**BIURO PROJEKTOWE:****ROAD DESIGN  
JULITA SZCZEPANIAK**

nazwa projektu:      Rozbudowa drogi powiatowej (2512P) – ulicy Rabowickiej, polegająca na budowie chodnika na wysokości  
działki ewidencyjnej nr 303/65 w m. Jasin – gmina Swarzędz  
projektant:      Paweł Sołecki  
inwestor:      Gmina Swarzędz  
zarządca drogi:      Zarząd Dróg Powiatowych w Poznaniu, Burmistrz Miasta i Gminy Swarzędz

STAŁA ORGANIZACJA RUCHU

## 1. KARTA UZGODNIENIA PROJEKTU STAŁEJ ORGANIZACJI RUCHU

Rysunek nr 2 – Plan sytuacyjny

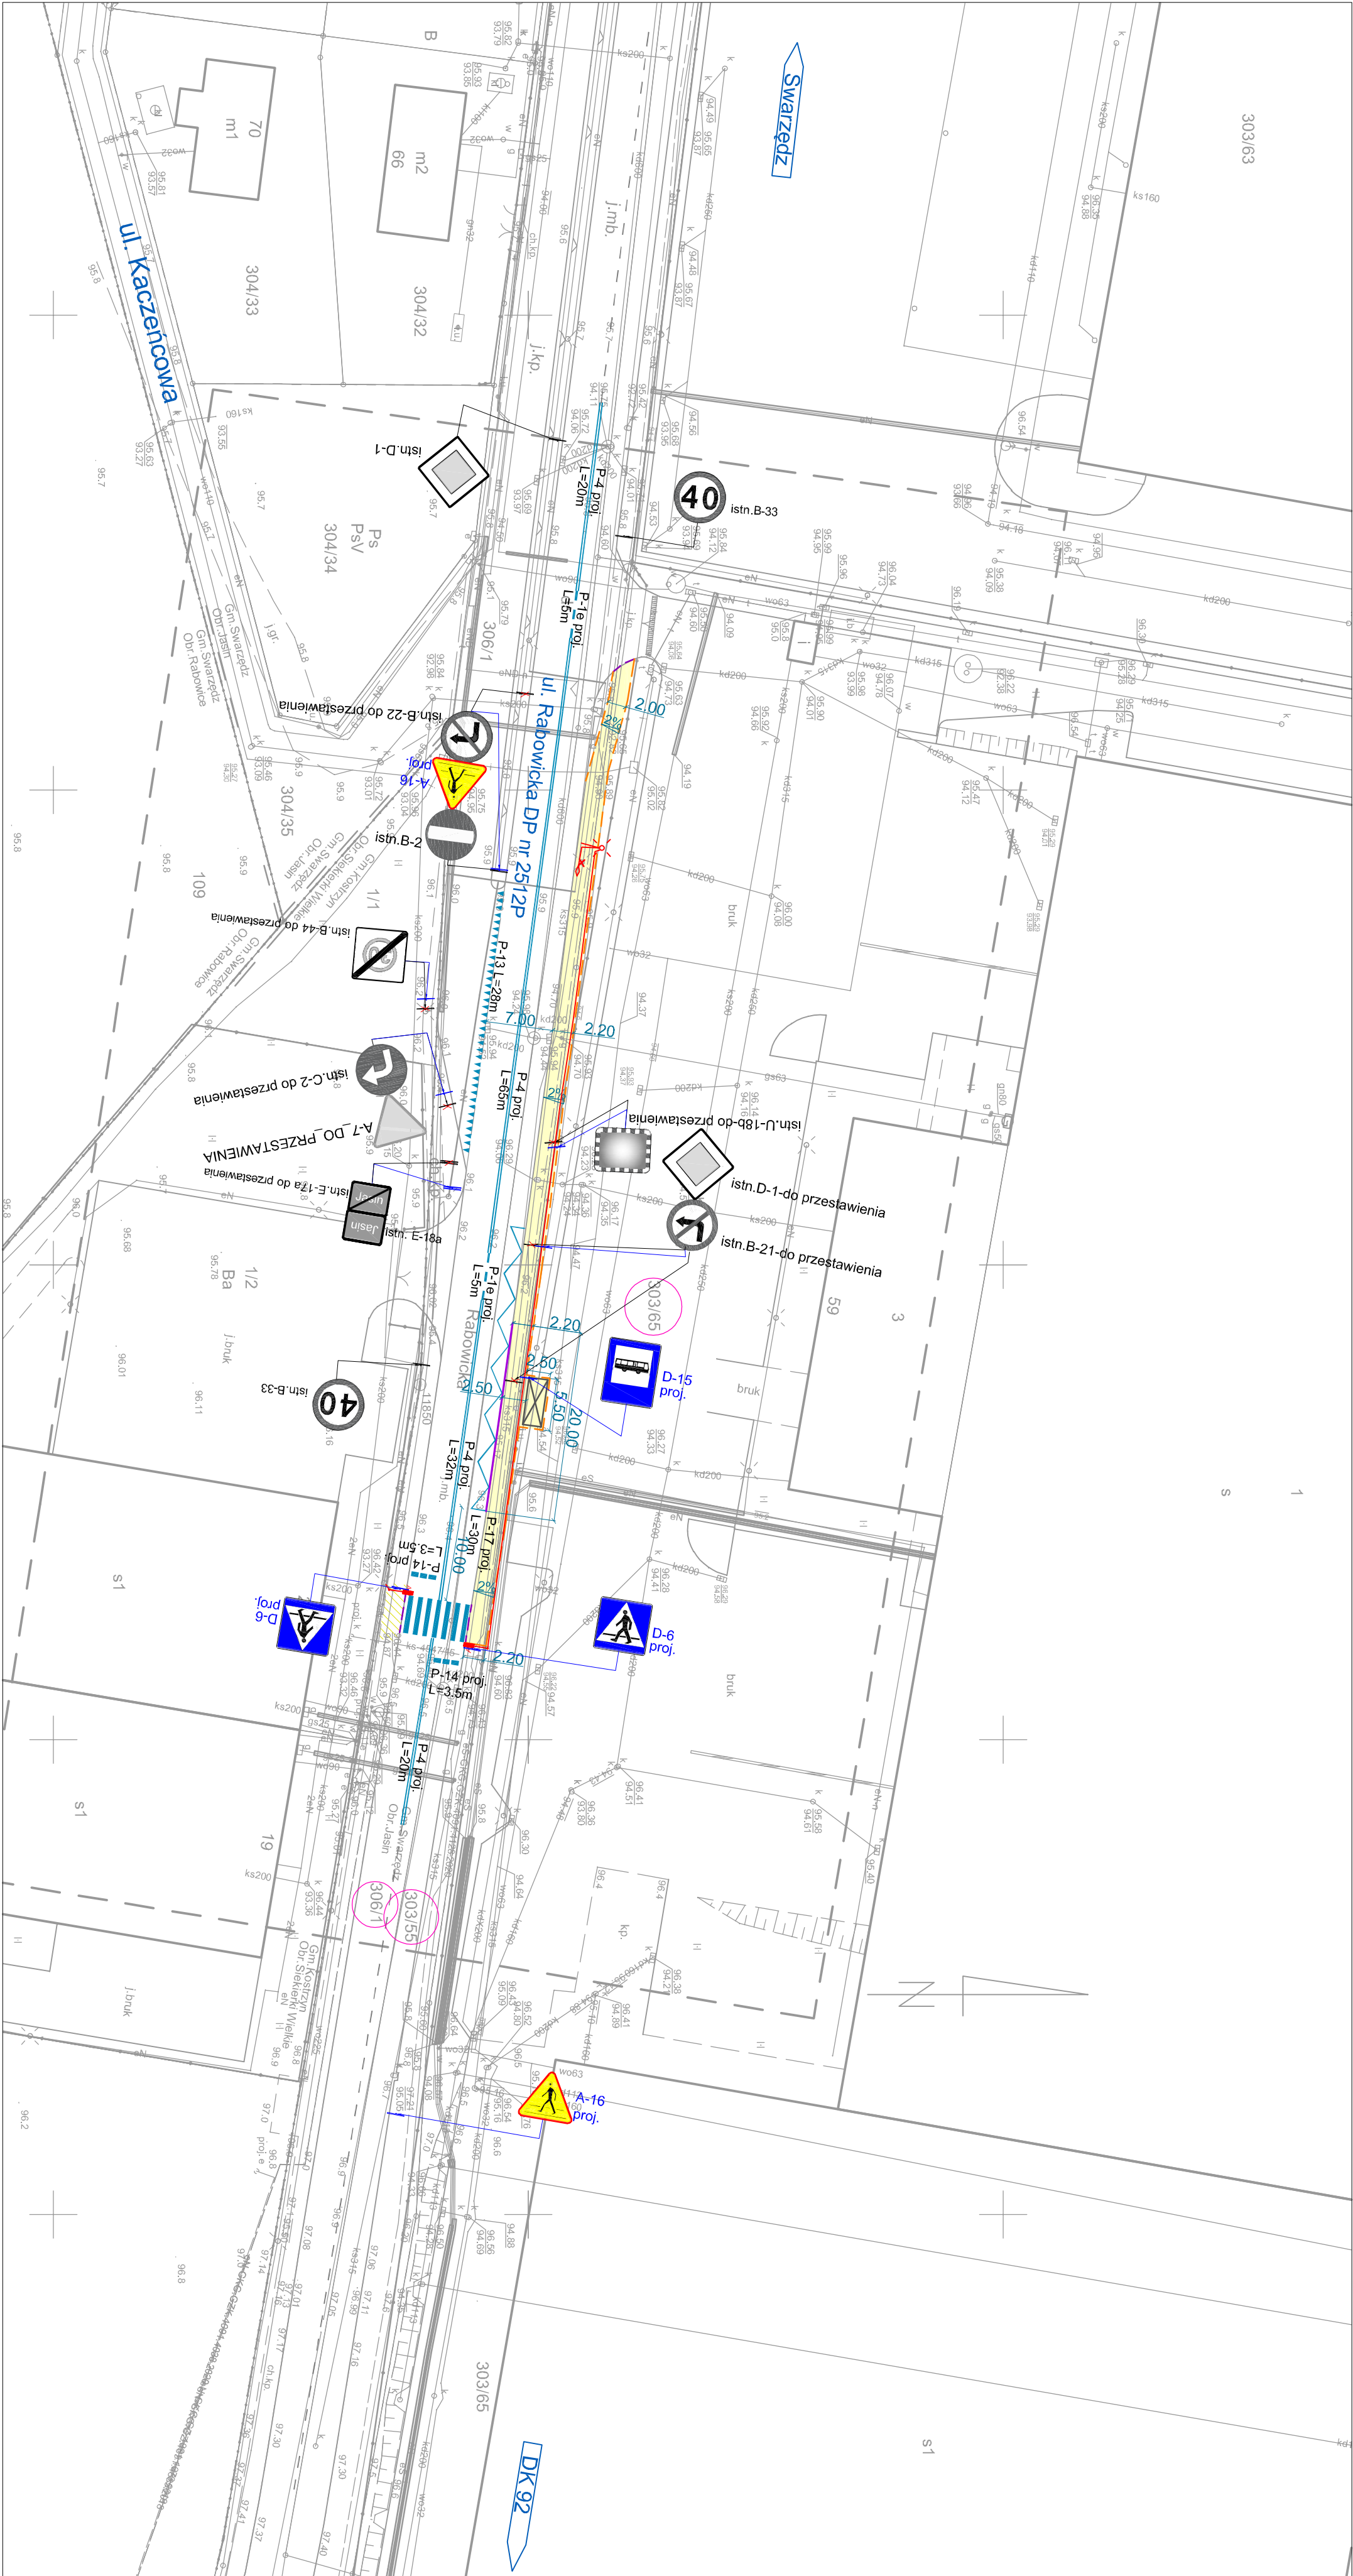
1. Zapewnić odsunięcie oznakowania P-17 od przejścia dla pieszych o co najmniej 10m zgodnie z Art. 49 PoRD.

1. Znak A-16 po zachodniej stronie zaprojektować nad istniejącym znakiem B-22.

W obszarze projektowanego chodnika wyznaczono przystanek autobusowy w jezdni oznakowany przy pomocy P-17 długości 30 m odsunięty o 10 m od projektowanego przejścia dla pieszych. Celem poprawy bezpieczeństwa wprowadzono linię P-4, poprzerywaną linią P-1e w miejscu istniejących zjazdów. Przed przejściem dla pieszych zastosowano linię P-14.
